**Rapport d'analyse environnementale  
pour le projet de poste aux Outardes  
et lignes de raccordement à 735 kV  
sur le territoire non organisé de Rivière-aux-Outardes  
par Hydro-Québec**

**Dossier 3211-11-102**

**Le 9 mars 2012**

FIGURE 2 : EMPRISE DE LA LIGNE PROJETÉE

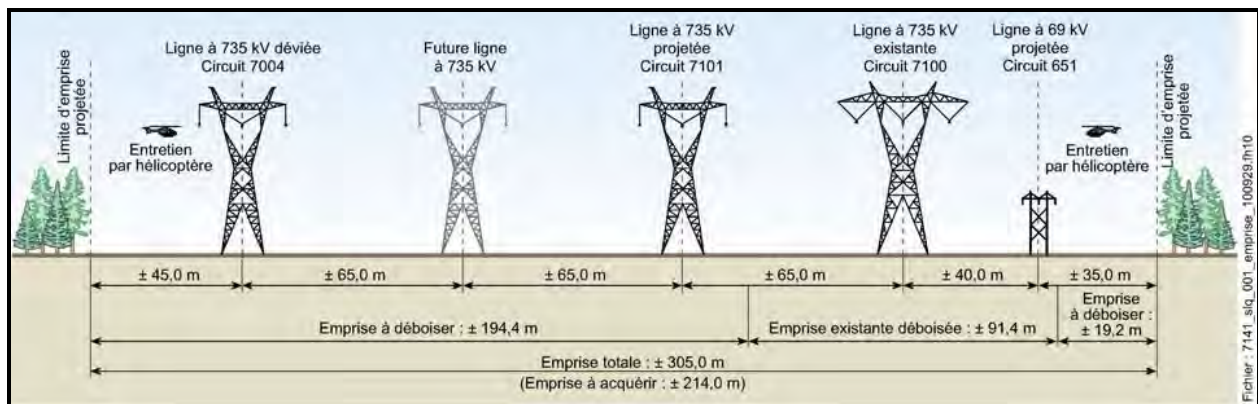
Tel qu'indiqué dans la section 1.2.2, la largeur d'emprise demandée par l'initiateur inclut l'espace pour la construction d'une future ligne à 735 kV. Cette future ligne serait installée au centre ouest de l'emprise, entre les circuits 7004 et 7101 (voir figure 2 et annexe 3).

D'autre part, le fait d'effectuer dès maintenant le déboisement de l'emprise requise pour la future ligne à 735 kV permet d'utiliser une largeur d'emprise moindre, soit 65 m (32,5 m de part et d'autre de la ligne) plutôt que 90 m (45 m de part et d'autre) pour cette ligne. Cette réduction de largeur est possible puisqu'avec un déboisement effectué dès maintenant, la future ligne se trouve juxtaposée à deux autres emprises de lignes à 735 kV libérées d'arbre. Cela se traduit par une réduction notable de la superficie totale à déboiser sur toute la longueur de l'emprise.

*L'équipe d'analyse considère que la justification technique et économique du choix de déboiser dès maintenant l'emprise requise pour la future ligne à 735 kV est acceptable.*
